załącznik nr 1

RZUT POMPOWNI NA POZ. +1.50

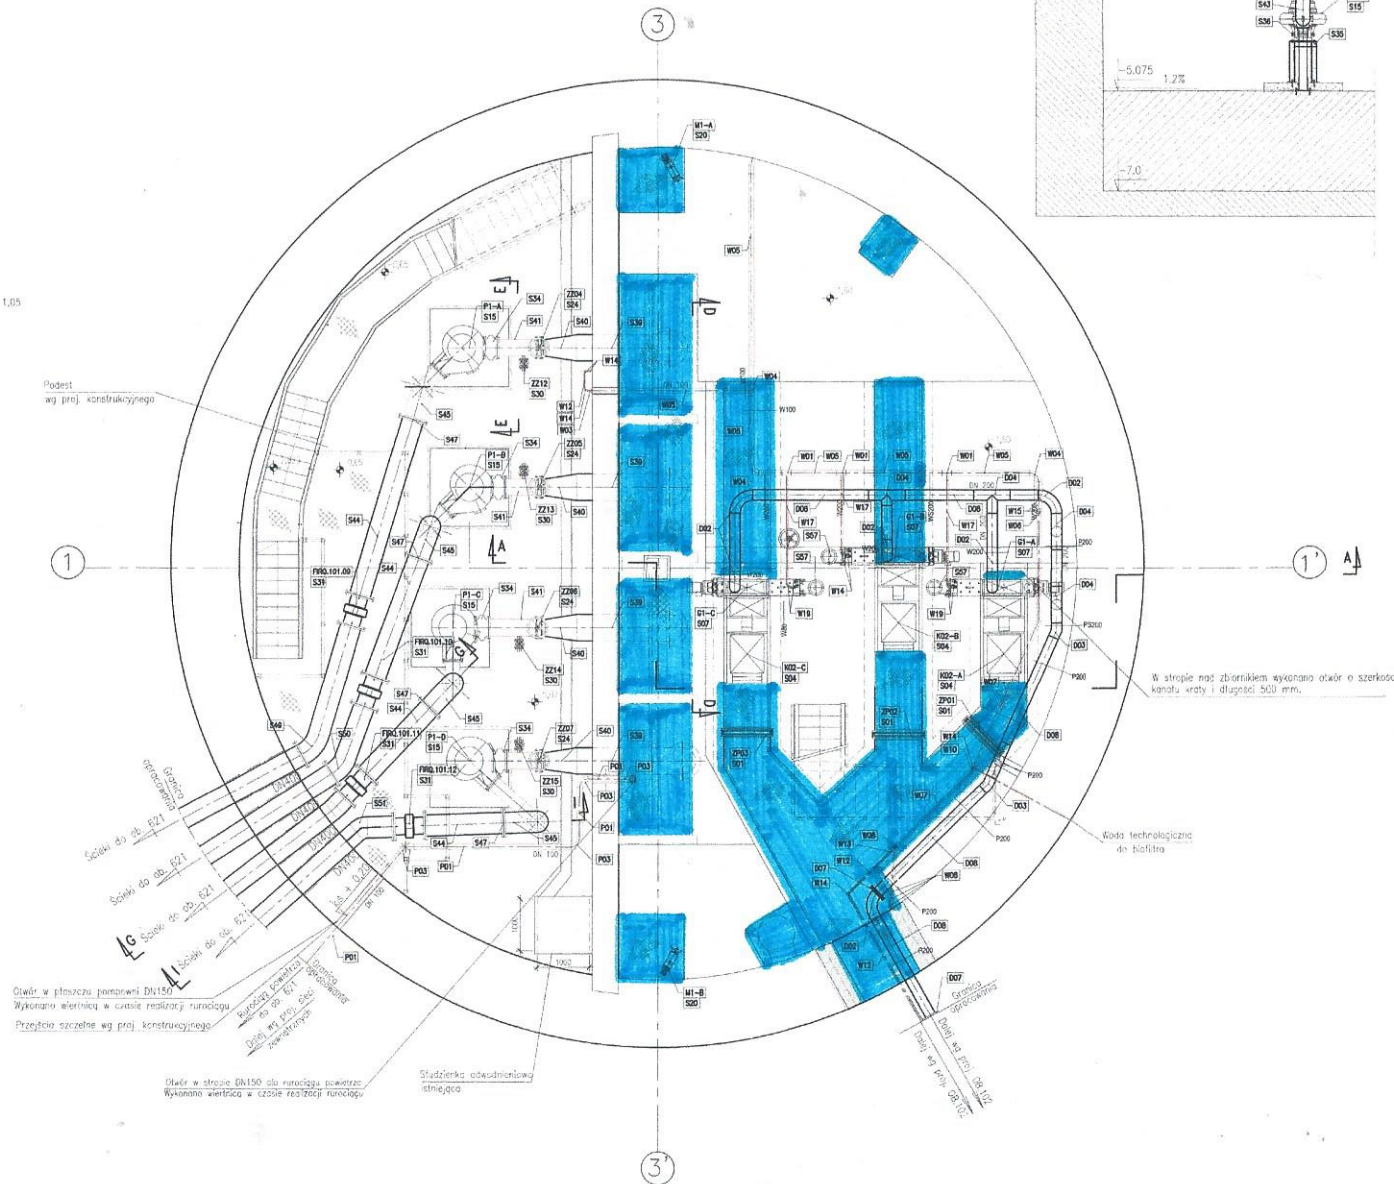
■ - płyty z TWS do wymiany
